2020年4月1日提出まとめ資料の正誤表について

「廃棄物埋設施設における許可基準規則への適合性について 第八条 遮蔽等(3号廃棄物埋設施設)」

「廃棄物埋設施設における許可基準規則への適合性について 第十条 廃棄物埋設地のうち第四号(廃止措置の開始後の評価)(3号廃棄物埋設施設)」

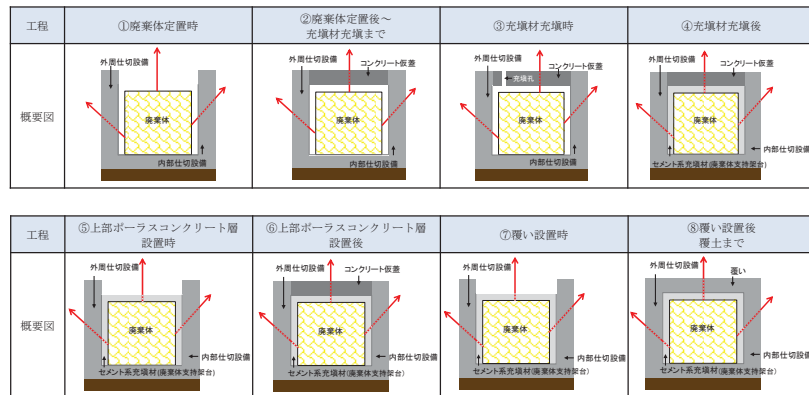
No.	該当箇所	正	誤	修正理由
1	6 ページ 4. (2) (iii) 線量評価 結果	この期間において、廃棄物埋設地の外への放射性物質の移行により公衆の受ける被ばく線量は、 <u>約 3.8 μ Sv/y</u> となる。 以上から、埋設する放射性廃棄物の受入れの開始から覆土完了までの間は約 26 μ Sv/y、覆土完了後は <u>約 3.8 μ Sv/y</u> となり、平常時において実効線量で 50 μ Sv/y 以下を達成できる設計となっている。	この期間において、廃棄物埋設地の外への放射性物質の移行により公衆の受ける被ばく線量は、 <u>約 3.9 μ Sv/y</u> となる。 以上から、埋設する放射性廃棄物の受入れの開始から覆土完了までの間は約 26 μ Sv/y、覆土完了後は <u>約 3.9 μ Sv/y</u> となり、平常時において実効線量で 50 μ Sv/y 以下を達成できる設計となっている。	「廃棄物埋設地の外への放射性物質の移行」の評価結果見直しの反映漏れ

第1図 検討フロー

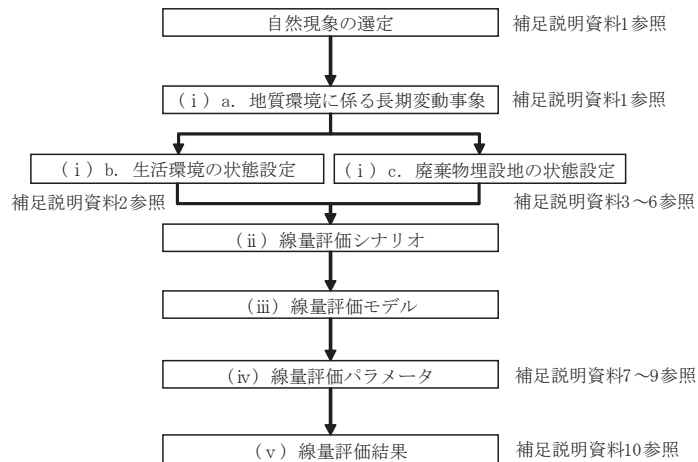
No.	該当箇所	正	誤	修正理由
2	3 ページ 4. (1) 評価方法			用語の統一及び誤記修正
